Onderwerp: Onderhoud sloten langs N368

Van: [REDACTED]
Onderwerp: FW: Bunnerveenseweg 23-27 Peize
Datum: dinsdag 22 oktober 2024 16:57:00
Bijlagen: [image008.png](#)
[image010.png](#)
[image011.png](#)
[image012.png](#)
[image013.png](#)
[image014.png](#)
[image015.png](#)
[image016.png](#)
[image017.png](#)
[image018.png](#)
[image019.png](#)
[image020.png](#)
[image021.png](#)
[youtube_908ccaca-0820-4a81-8555-ce2498705827.png](#)
[2075-20190627A3-Bunnerveenseweg25-27pdf.pdf](#)

2075-20190627
Bunnerveenseweg Peize
Meting 27 juni 2019

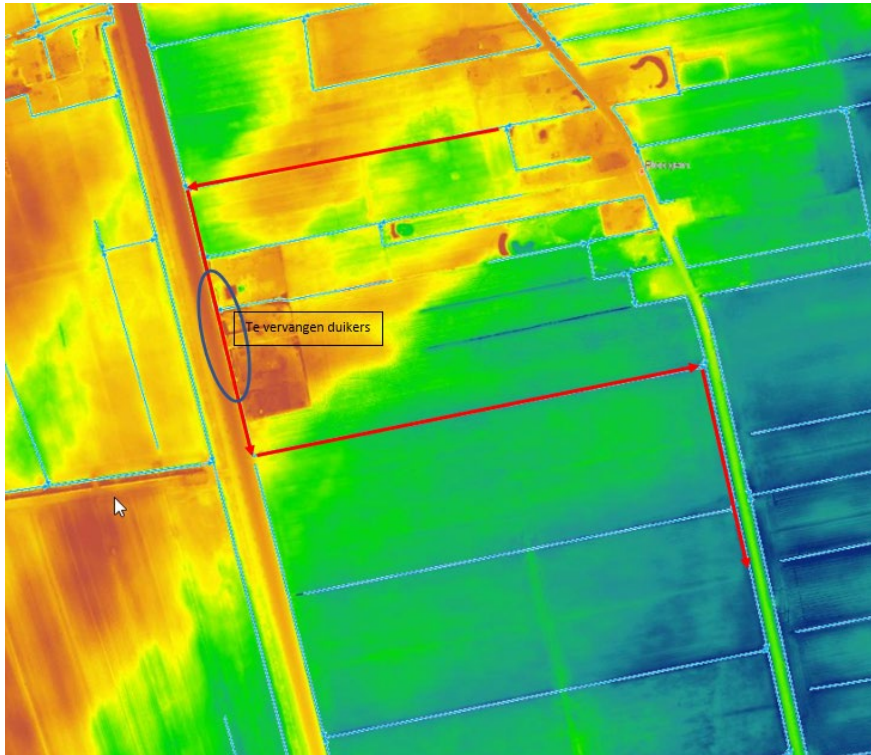
Moeten wij misschien voorwaarden meegeven? Of aanwijzingen? Uit de hoogtekaart maak ik namelijk op dat het water moet afstromen 'tegen de bult op'. Ik kan me goed voorstellen dat dat gevolgen heeft voor een juiste afmeting en diepteligging van de duikers. Anders wordt het probleem niet getackeld.

Er is nog geen vergunning aangevraagd voor het vervangen van deze duikers. De duikers zullen minimaal rond 300 mm moeten worden en op de bodem van de sloot worden gelegd. Misschien is het goed om ook de bodem van de sloot op te schonen en de bodem op afloop te leggen naar het zuiden.

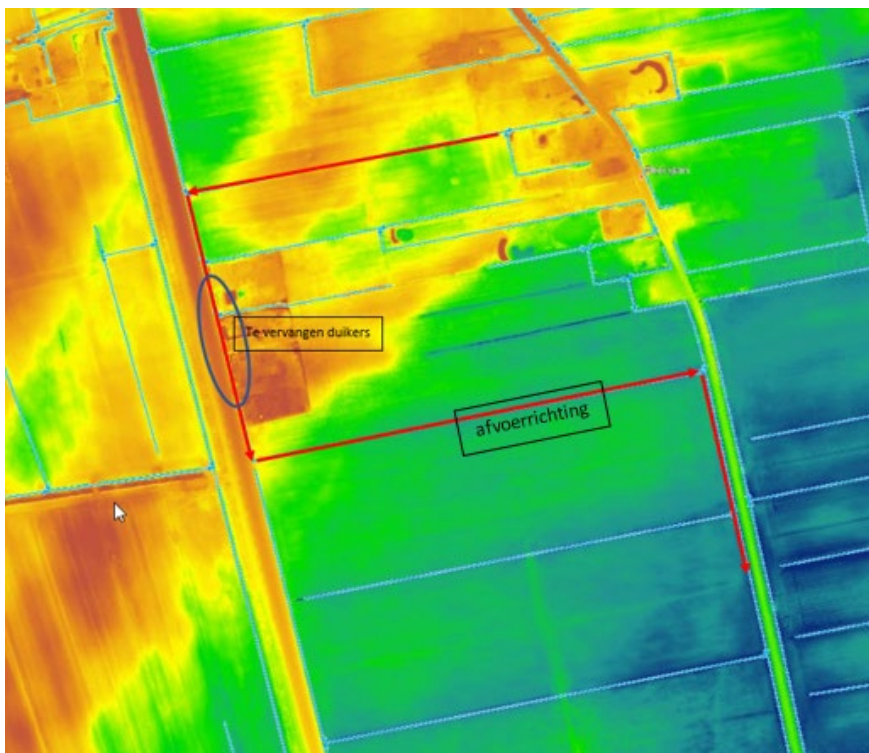
■ **Maatvoering**

De nieuwe duikers moeten voldoende water kunnen doorvoeren. Verder is de hoogteligging erg belangrijk. Uit onderstaande printscreen met hoogtekaart (AHN) blijkt dat het maaiveld verhoogd is, juist ter hoogte van de duikers. Om een goede afwatering te verkrijgen zullen de duikers voldoende diep moeten worden aangelegd. Misschien is het zelfs wenselijk om de sloot iets te verdiepen.

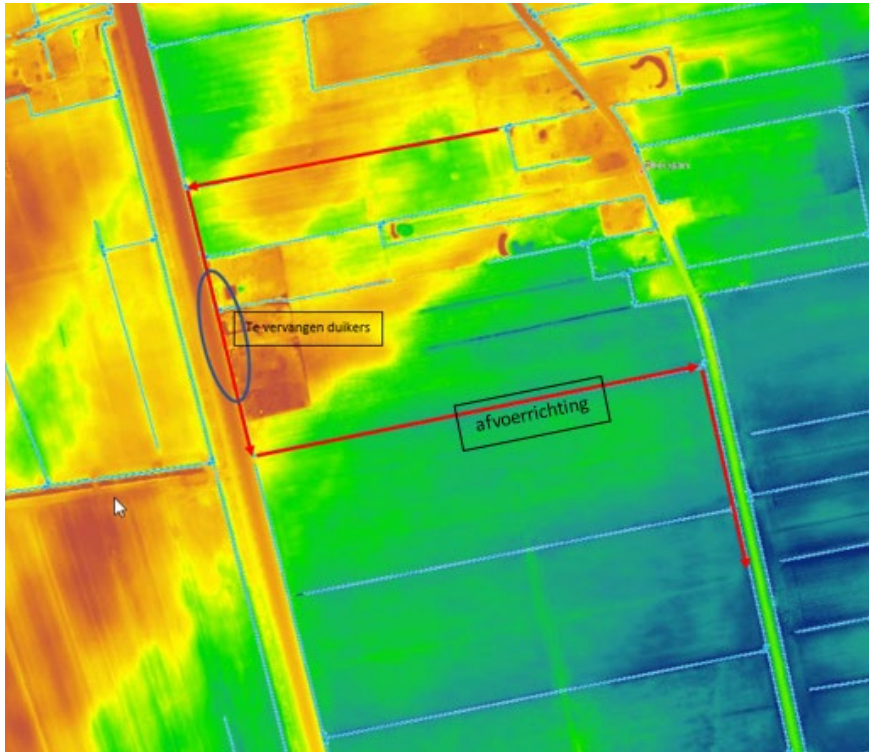
■ **Maatvoering**

De nieuwe duikers moeten voldoende water kunnen doorvoeren. Verder is de hoogteligging erg belangrijk. Uit onderstaande printscreen met hoogtekaart (AHN) blijkt dat het maaiveld verhoogd is, juist ter hoogte van de duikers. Om een goede afwatering te verkrijgen zullen de duikers voldoende diep moeten worden aangelegd. Misschien is het zelfs wenselijk om de sloot iets te verdiepen.
